Ausbau und Neubaustrecke Stuttgart–Augsburg Bereich Wendlingen–Ulm

**Abschnitt 2.3 Albhochfläche, im Bereich der Gemeinden
Laichingen – Dornstadt**

Planänderung „Anpassung der Überleitstelle Merklingen-Widderstall“

Erläuterungsbericht

Abbildung 1: Verschiebung der Überleitstelle

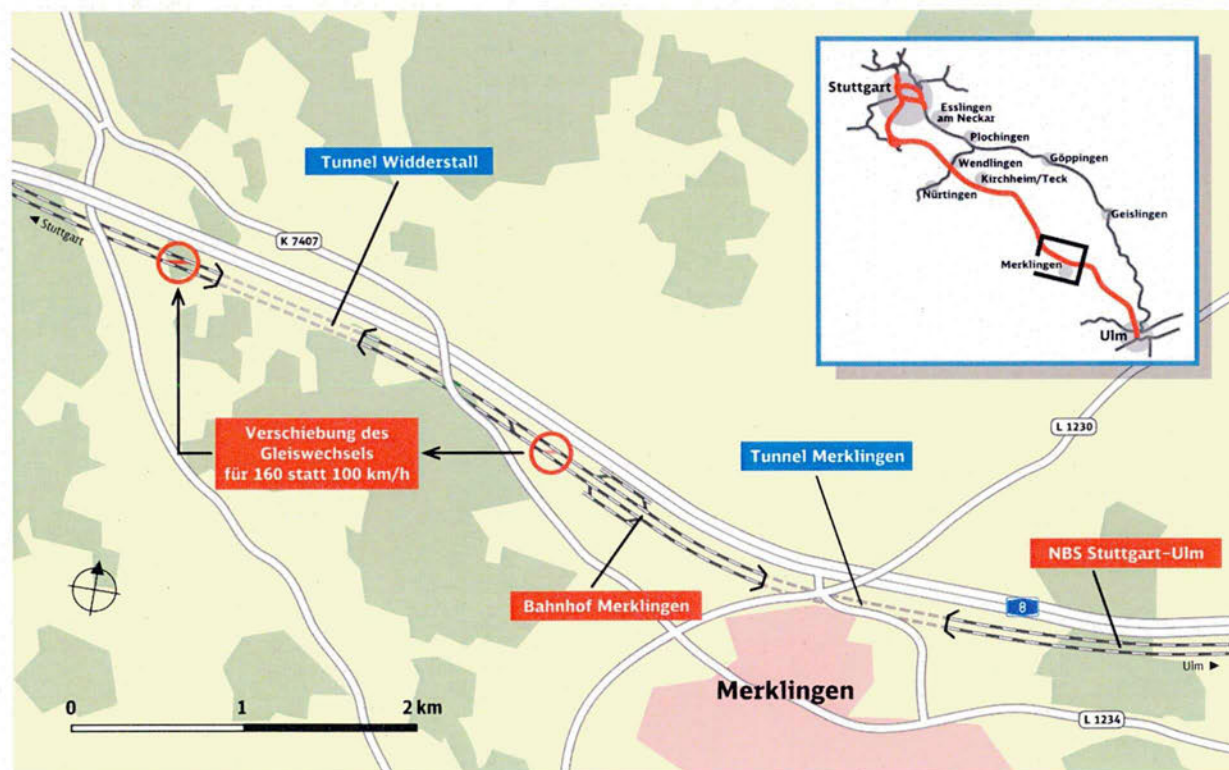
Aufgrund von Rohbauverzögerungen an der Filstalbrücke wird die Neubaustrecke Wendlingen–Ulm zum Fahrplanwechsel im Dezember 2022 zwischen der Überleitstelle Nabern und dem Bahnhof Merklingen gesichert nur im südlichen (rechten) Gleis uneingeschränkt mit 250 km/h befahrbar sein. Die Vollenbetriebnahme des nördlichen (linken) Gleises für 250 km/h in diesem Abschnitt kann erst später gesichert erfolgen. Um in der Zwischenzeit ein möglichst weitgehendes Betriebsprogramm zu konstruieren und mit wirtschaftlich optimaler Betriebsqualität zu fahren, wurde der dabei regelmäßig genutzte Gleiswechsel aus dem Bahnhof Merklingen weitestmöglich in Richtung des Albaufstiegs verschoben, die zulässige Geschwindigkeit von 100 auf 160 km/h erhöht und die neue Überleitstelle Merklingen-Widderstall gebildet (siehe Abbildung 1).

Durch die in Kapitel 1 beschriebenen Umstände soll an der bislang in beide Richtungen befahrbare Überleitstelle Merklingen die östlichere Weichenverbindung aus den beiden Weichen W3 und W4 entfallen. Die beiden Weichen der Form EW 60-1200-1:18,5 fb mit federnd beweglichen Herzstücken werden durch eine neue Weichenverbindung an der Üst Widderstall (siehe nachfolgendes Kapitel 2.2) ersetzt.

Anstelle der verlorengegangenen Weichenverbindung an der Üst Merklingen werden an der neuen Üst Merklingen-Widderstall zwei neue Weichen der Form EW 60-6000/3700-1:32,649 fb mit ebenfalls federnd beweglichen Herzstücken vorgesehen. Die geänderte Weichenform ergibt sich durch die erhöhte zu fahrende Geschwindigkeit des Zweiggleises mit 160 km/h. Dadurch können die Züge mit deutlich höheren Geschwindigkeiten die Gleise wechseln und behindern dadurch deutlich weniger lang den entgegenkommenden Zugverkehr (stabilere Betriebsabwicklung erzielbar).

Abbildung 2: Auszug aus dem letztgültigen Grunderwerbsplan, Anlage DB 9.3, Blatt 3C, Stand 23.12.2016 (Teil des Planänderungsverfahrens „Abkommensschutz westliche Ortslage Widerstall“)

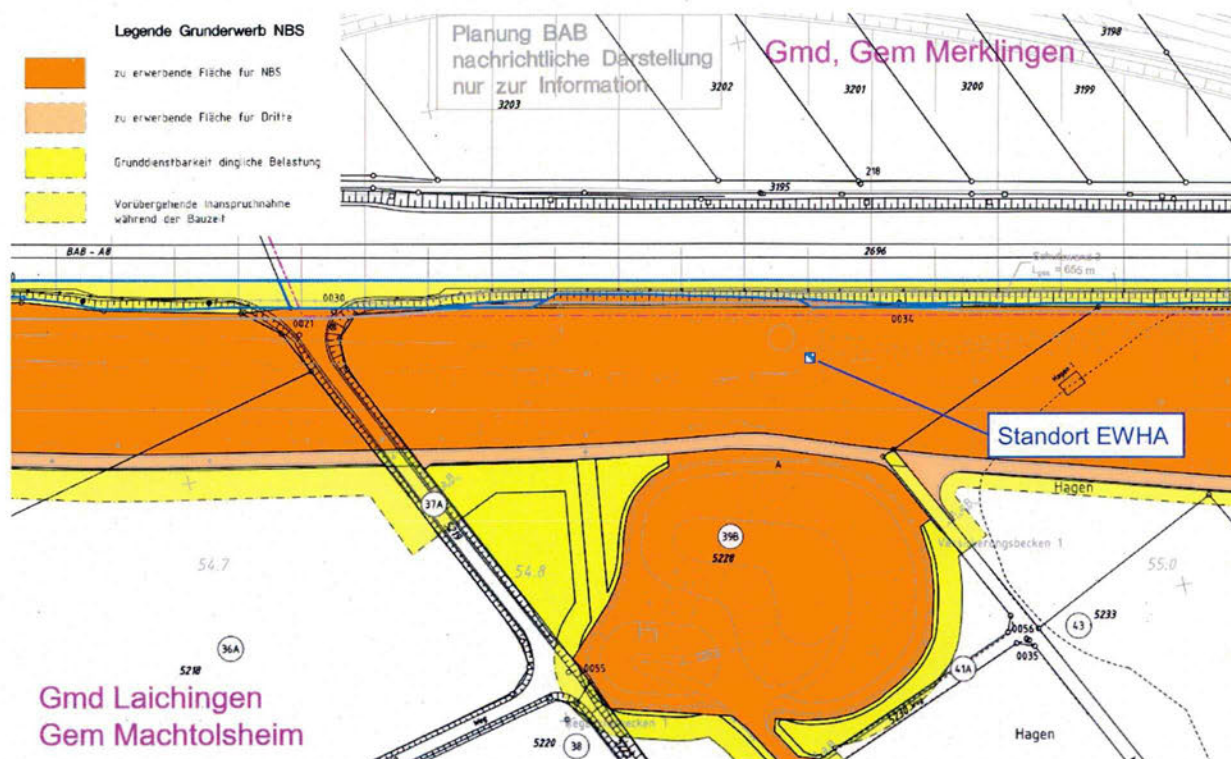
Für die Errichtung der EWHA wird ebenfalls kein zusätzlicher Grunderwerb für die DB Netz AG erforderlich. Die Fläche für das Betonschalthaus liegt im Bereich von bereits durch die DB Netz erworbenen Flurstücken.

Zur besseren Übersicht soll die nachfolgende Abbildung die Grunderwerbssituation im Bereich der EHWA darstellen.
